SERVICE INFO – INA 0033

Schimbări de ordin vizual și tehnic la rola întinzătoare 532 0410 20

532 0410 20

Figura 1: 532 0410 20 – design vechi

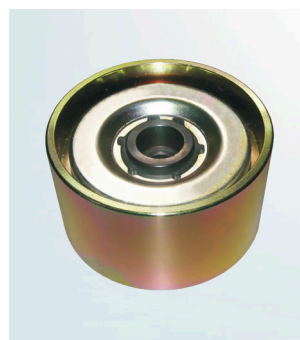
Din dorința de a îmbunătăți permanent produsele pe care le oferim, am operat modificări asupra rolei întinzătoare nr. 532 0410 20. Această Fișă Informativă prezintă aspectele de ordin vizual atât pentru modelul vechi cât și pentru cel nou.

Pe lângă metoda diferită de fabricație, noua rolă este mai ușoară (657 g comparativ cu 966 g modelul vechi).

Noua versiune include un șurub M10x40 (vezi imaginea 2). Acesta înlocuiește șurubul M10x35 cu care se fixa rola de tip vechi (vezi imaginea 1).
